## PRÜFGUTACHTEN

Titel:	<b>Prüfgutachten zum Gutachten: Geotechnisches Büro Prof. Dr.-Ing. H. Düllmann GmbH: Tagebau Garzweiler, Kippstellen „Jüchen Alt“, „Jüchen Neu“, „Wanlo“ und „Pösenberg“ – Feststellung der Abfallqualitäten / bodenschutzrechtliche Gefahrenermittlung (17.05.2025)</b>
Datum:	30.07.2025
Auftraggeber:	Bezirksregierung Arnsberg
Auftrag vom:	08.11.2024
Ansprechpartner:	Herr Janick Papathanasiou
Auftragnehmer:	ahu GmbH Wasser · Boden · Geomatik, Aachen
Projektbearbeitung:	Herr Dipl.-Geol. Axel Meßling ö.b.u.v.S. (Projektleitung) Herr Dr. Uwe Boester (Projektbearbeitung) Herr Dipl. Geol. Frank Müller (Qualitätssicherung)
Aktenzeichen:	24170 / GABO
Ausfertigung Nr.:

Abb. 11: Monitoringkreis als Rückkopplungsmechanismus in der Kippstellenüberwachung

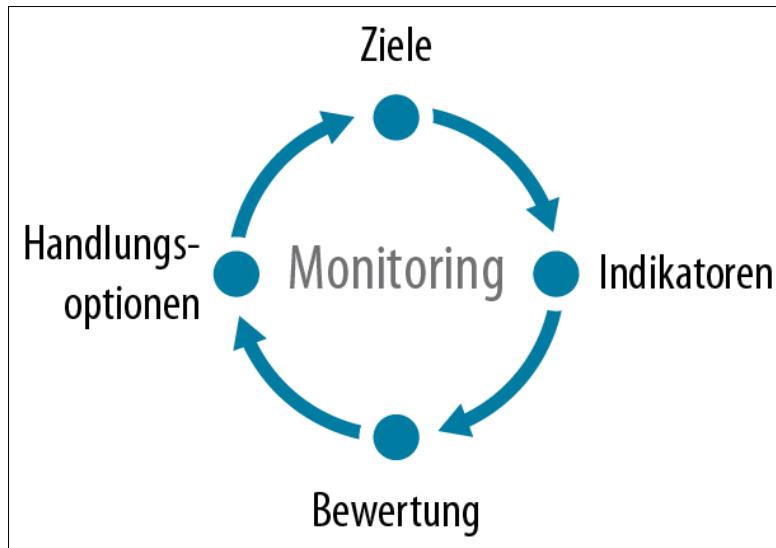
Das Ziel des Monitorings ist es, mögliche Gefährdungen oder Schäden am Schutzgut Grundwasser im Zuge des Grundwasserwiederanstiegs nach Ende des Braunkohlenbergbaus sicher zu erkennen. Die dazu notwendigen baulichen Aspekte der im Anstrom und Abstrom möglicherweise zu errichtenden Grundwassermessstellen sind zeitnah zur Errichtung und dem Beginn des Monitorings festzulegen. Dies gilt insbesondere, da sich die Grundwasserströmungsrichtung im betrachteten Bereich zwischen 2050 und 2100 verändern wird (Bezirksregierung Köln, 2024: 149-150).

Aufgrund der zeitlichen Abfolge der Verkippung und des Endes des Braunkohlentagebaus Garzweiler und des erst darauffolgenden Grundwasserwiederanstiegs kann das Monitoringmessnetz dann erst erstellt werden. Für die hydrochemische Überwachung müssen der Parameterumfang sowie Warn-, Prüf- und Maßnahmenwerte festgelegt sein. Hinzu kommen die Handlungsoptionen, die teilweise hier bereits beschrieben bzw. angedacht sind.

Zur Überwachung des Grundwassers bzw. des Grundwasserwiederanstiegs sollen bereits bestehende Grundwassermessstellen, wie z. B. die im Gutachten des Geotechnischen Büros Prof. Dr.-Ing. H. Düllmann (2025b: 12-13) genannten Messstellen in direkter Nähe der Kippstellen, charakterisiert und in das Messnetz mit aufgenommen werden.
